Reactienota

Traverse Dieren

projectnr. 236832
revisie 0.4
november 2012

Provincie Gelderland

Figuur 2.1: Wegontwerp Traverse Dieren

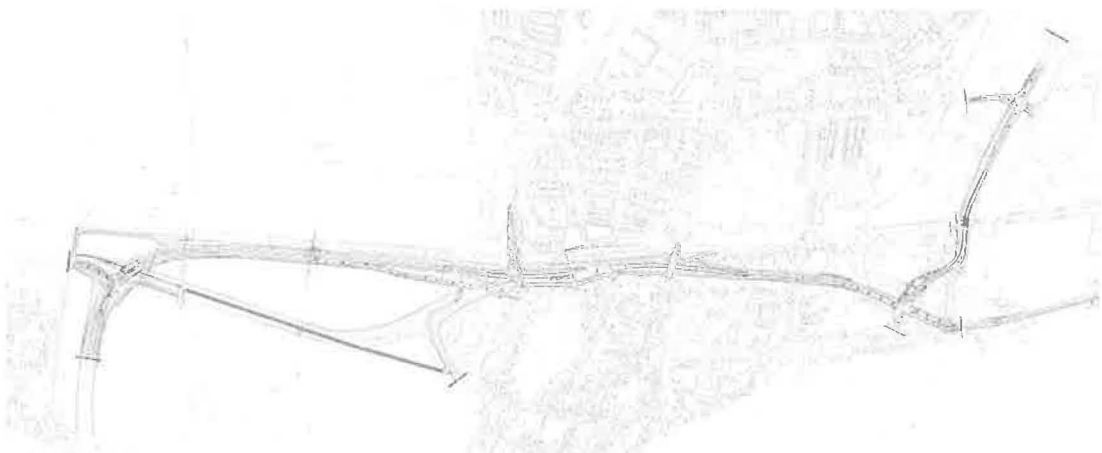
- PG: Het huidige voorontwerp IP gaat nog uit van een 'oud' wegontwerp, waarbij er nog sprake is van een rotonde nabij de school. In het nieuwe wegontwerp is hier een andere oplossing gevonden met een veel kleiner ruimtebeslag. Deze wordt verwerkt in het ontwerp IP.
Voor de weg is een landschapsplan opgesteld, dat nu in de conceptfase zit. Het landschapsplan wordt voor zover mogelijk gekoppeld aan het ontwerp IP. Gemeentelijk landschapper/ stedenbouwkundige (Karen Hoorn) is hierbij betrokken.

In het nieuwe wegontwerp is niet langer sprake van een rotonde nabij de school (gebied a). Er wordt nu voorzien in een andere oplossing gevonden met een kleiner ruimtebeslag, dit deel van het tracé is daardoor verder naar het noorden verschoven. Ook de aansluiting bij de burgemeester Willemsestraat is geoptimaliseerd, onder andere op basis van dynamische verkeersmodellering. De verbeelding wordt op het nieuwe ontwerp, inclusief het landschapsplan, aangepast.
